| 수 정 내 용 |                                                                                    |     |     |               |

| 재질                 | _____  | 제도          | 도명       |                                                                                                                                                                       | BNC50-P3-58 |              |
| _____              | 작성부서   | 연 구 소       |          | A4                                                                                                                                                                    | 도번          | CN00938-7/1  |

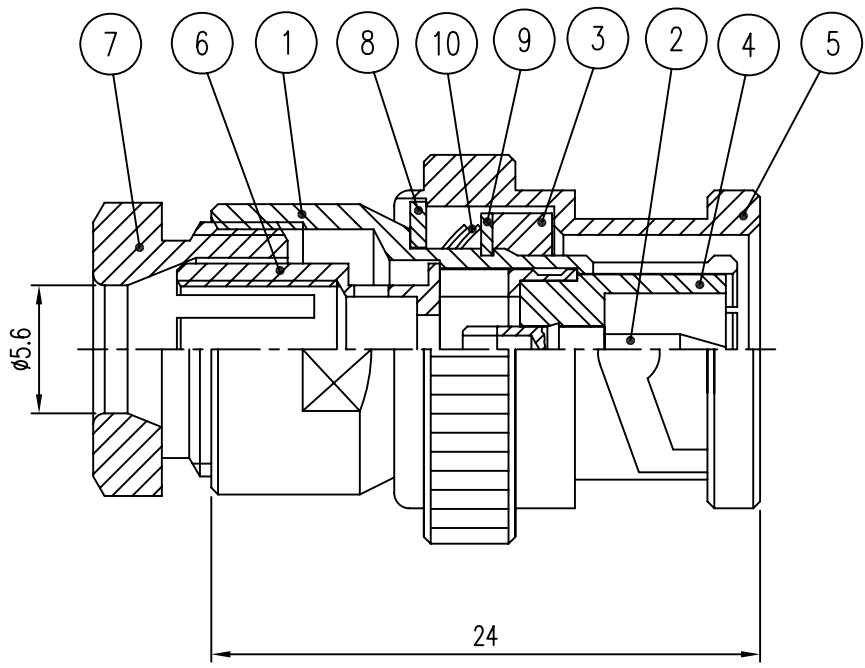
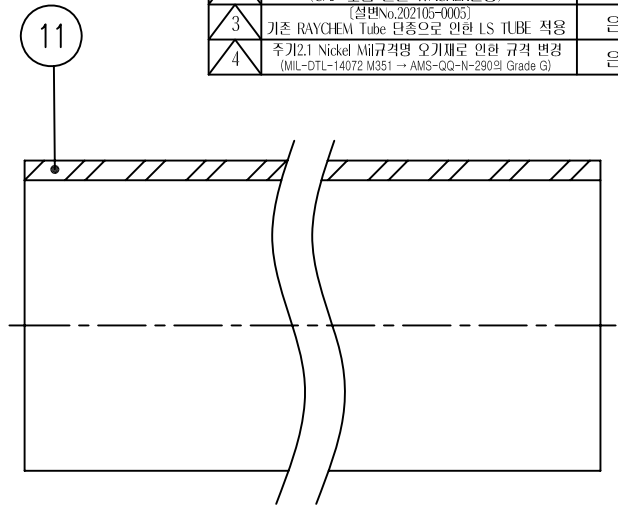
| 수 정 내 용 |                                                                                    |     |     |               |
|---------|------------------------------------------------------------------------------------|-----|-----|---------------|
| 1       | 조립성 향상을 위한 변경(주기 1.)                                                               | 김인철 | 유일환 | 2005. 4. 12.  |
| 2       | 부착용 개선 (실변No.연구2005-253)<br>(CAP 조립 곤란-WASHER변경)                                   | 김은희 | 최종락 | 2005. 10. 22. |
| 3       | [실변No.202105-0005]<br>기존 RAYCHEM Tube 단종으로 인한 LS TUBE 적용                           | 은선영 | 김인철 | 2021. 05. 17. |
| 4       | 주기2.1 Nickel Mil 규격용 오기재로 인한 규격 변경<br>(MIL-DTL-14072 M351 → AMS-QQ-N-290의 Grade G) | 은선영 | 김인철 | 2021. 09. 29. |

| 11 | BONDING TUBE | 1 | LS TUBE<br><del>RAYCHEM</del> | —                              | ATU00405-N/1 (1/2")<br><del>ATU00346-N/1 (1/2")</del> |
| 8  | WASHER       | 1 | BsS                           | Nickel Plate                   | <del>Q6001</del><br>DWA00030-5/1 ( Q6021 )            |

- 2.1 BODY : AMS-QQ-N-290의 Grade G에 따라 처리 할 것  $\Delta$ 4
- 2.2 CONTACT : MIL-DTL-45204, type II, class I
